Circular N°12

Respuestas a consultas

Licitación Pública N°8/2009 "Diseño, Construcción, Mantenimiento, Operación y Financiación de la Obra Túneles Avenida 9 De Julio - Etapa I (Túneles Colectores)"

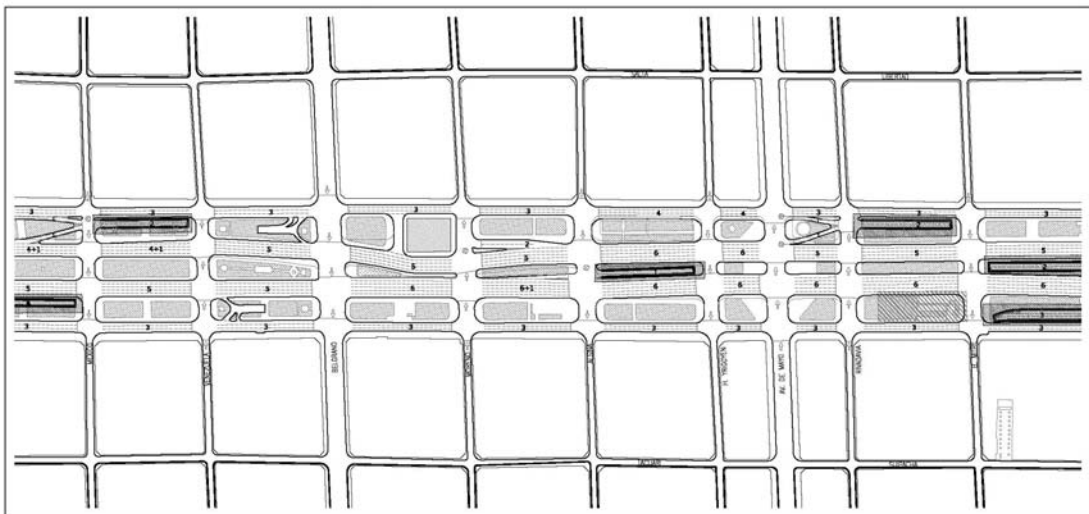
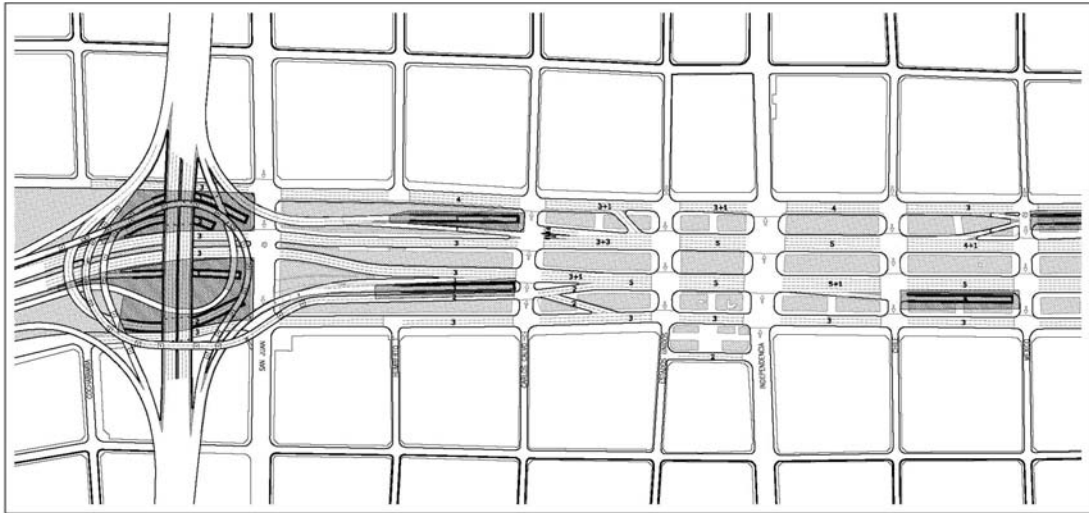
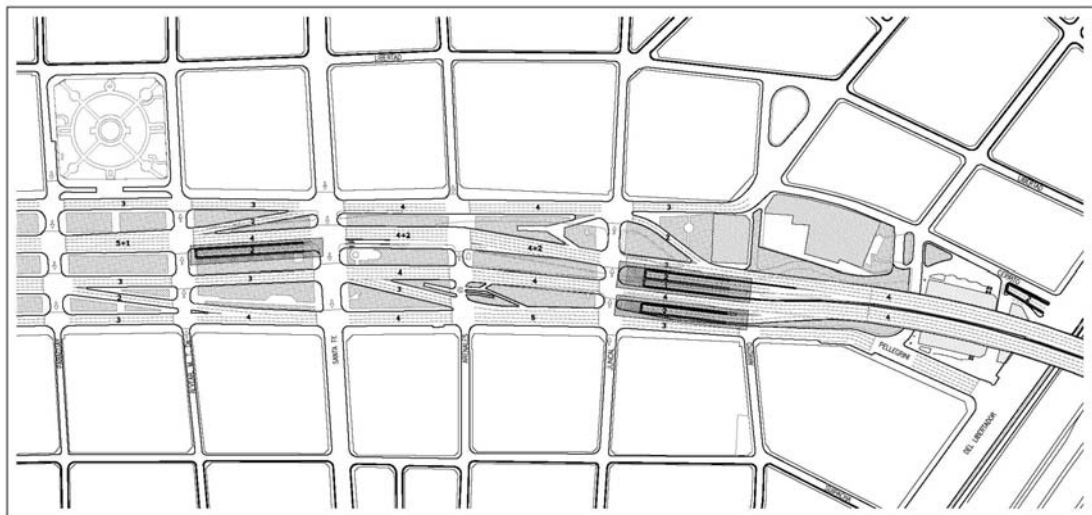
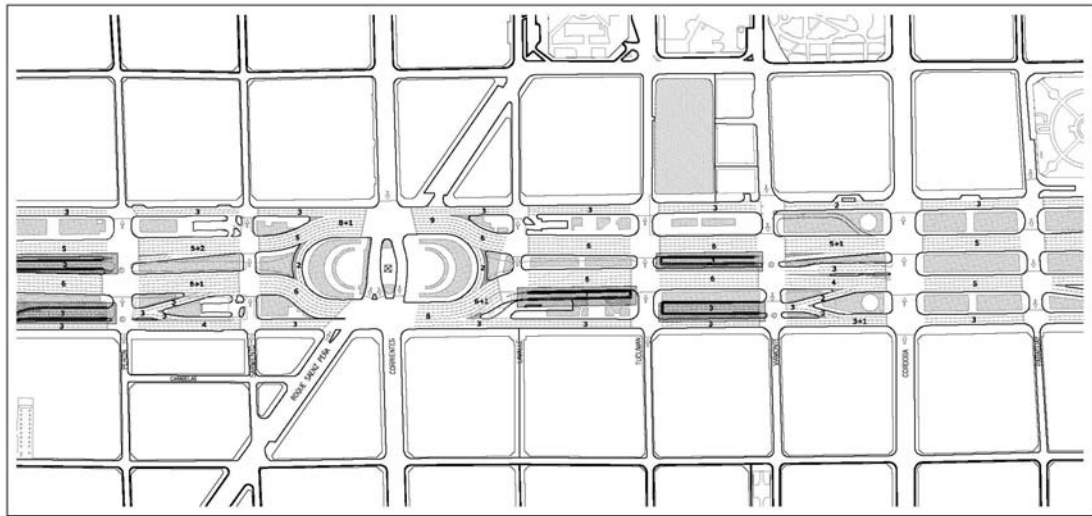
Licitación Pública N°8/2009 "Diseño, Construcción, Mantenimiento, Operación y Financiación de la Obra Túneles Avenida 9 De Julio - Etapa I (Túneles Colectores)" CONSULTAS 1- ¿Dónde se deben depositar los materiales de demolición y excavaciones?, ¿está previsto algún lugar específico o queda a consideración del oferente? 2- ¿Se ha previsto el lugar de emplazamiento de los obradores a lo largo de la traza? o se deberán indicar en la propuesta Técnica, en este último caso puede existir que el lugar asignado sea observado en su ejecución por posibles impedimentos, de ser así ¿se podría modificar su ubicación con la obra ya asignada?; una vez ubicados los obradores y sectores de acopio de materiales y equipos ¿a cargo de quien van a estar los costos de ocupación de calzadas y veredas para su implantación? 3- Las acometidas de servicios (fuerza motriz, agua, etc.) para los obradores y obra a ejecutarse, ¿deberán tramitarse ante los organismos pertinentes o ya se han dispuesto los puntos probables de conexión? y ¿a cargo de quien estarían los costos de estos consumos?

- 1) En Circular N° 9 se indicó la distancia a considerar por los Oferentes.
- 2) Lugares tentativos para los obradores:

AUSA es una empresa del GCABA. El GCABA no cobra canon de ocupación a los contratistas que ejecutan obras para la Ciudad. Pero sí estará a cargo del contratista la restitución al estado original del sector a utilizar como obrador.
